Déclaration de projet valant mis en compatibilité du Plan Local d'Urbanisme de la commune de Trosly-Breuil

Procès-Verbal – Réunion d'examen conjoint de l'Etat, de la commune et des Personnes Publiques Associées

Le 14/12/2022 à 10h00 à la Communauté de Communes des Lisières de l'Oise à Attichy (60)

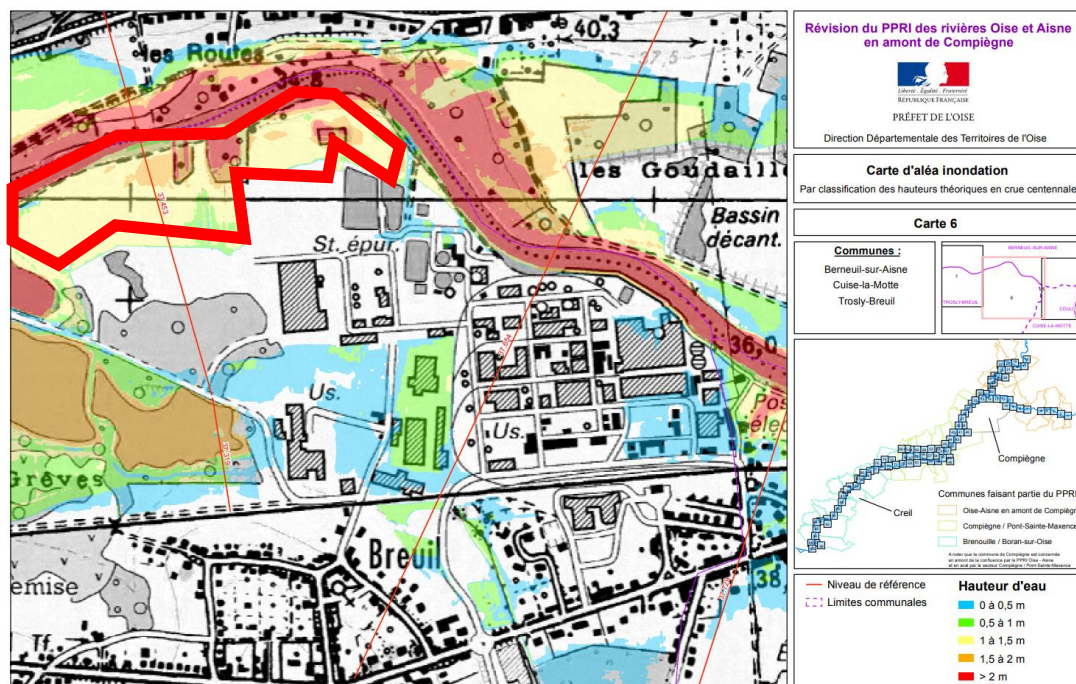
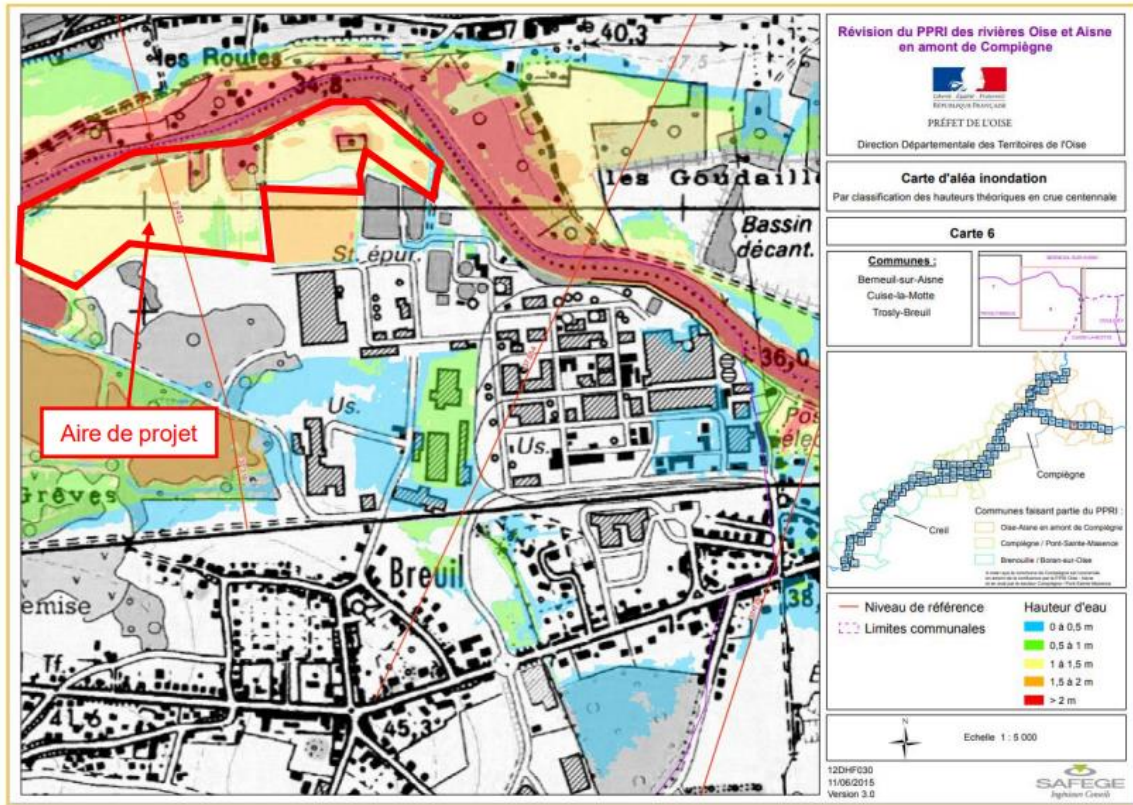
Monsieur Guillaume demande si l'orientation des panneaux photovoltaïques est bien modifiée afin de faciliter l'écoulement des eaux.

Monsieur Lemenu confirme que les panneaux photovoltaïques ont été implantés de manière parallèle au cours d'eau afin de limiter les résistances à l'écoulement. C'est pourquoi les panneaux de son pas implantés plein sud.
